From: "5.1.2.e"
Sent: Wed, 14 Dec 2022 08:54:03 +0100
To: "5.1.2.e" <5.1.2.e@smallingerland.nl>
Subject: RE: Folgeren 5.1.2.e

Hierbij het schetsje voor Folgeren. Belangrijk is dat er een duidelijk onderscheid gemaakt wordt in materialisering en kleur en ook moet de route voor de fiets een vloeiend verloop krijgen. De inrit moet echt een afslag worden.

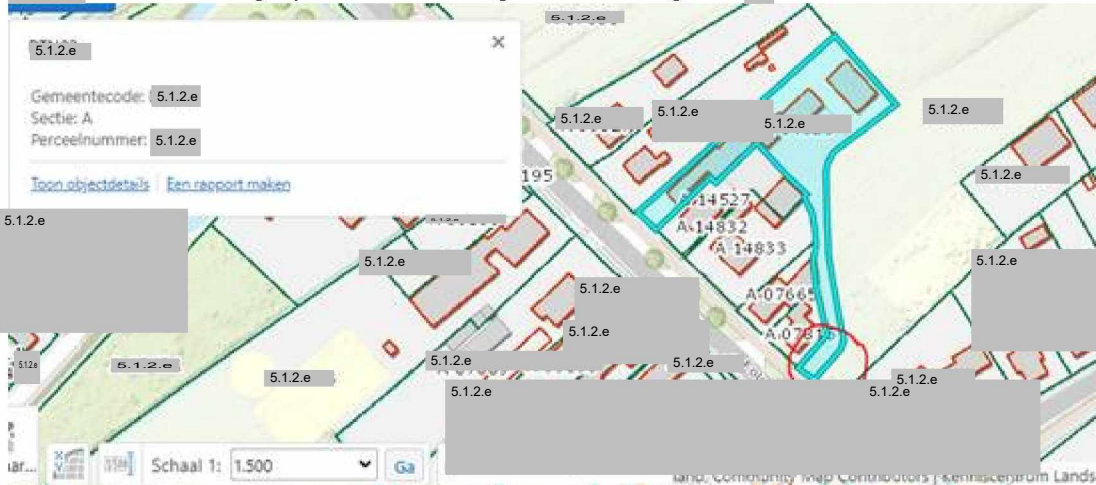
5.1.2.e en ik hebben met hem afgesproken dat hij mee kan liften in de bestemmingsplanprocedure Vrijburgh fase 3. In ruil daarvoor gaat het eerste stukje van de toegang naar het perceel (rood omcirkeld) over naar de gemeente.

De eigenaar twijfelt nog aan de afspraak omdat hij bang is voor verkeer dat naar de (toekomstige) woning gaat. Volgens mij kunnen wij dat met de inrichting en evt. een bord met eigenweg wel tegen gaan.

Hoe kijk jij daar tegenaan? Hoe kunnen wij de eigenaar gerust stellen?

Lijkt mij ook dat dit met een bord goed te reguleren is. Daarnaast kun je in de inrichting ook een duidelijk verschil maken tussen het fietspad en de inrit, waardoor ook voorkomen wordt dat men de verkeerde kant uit fietst.
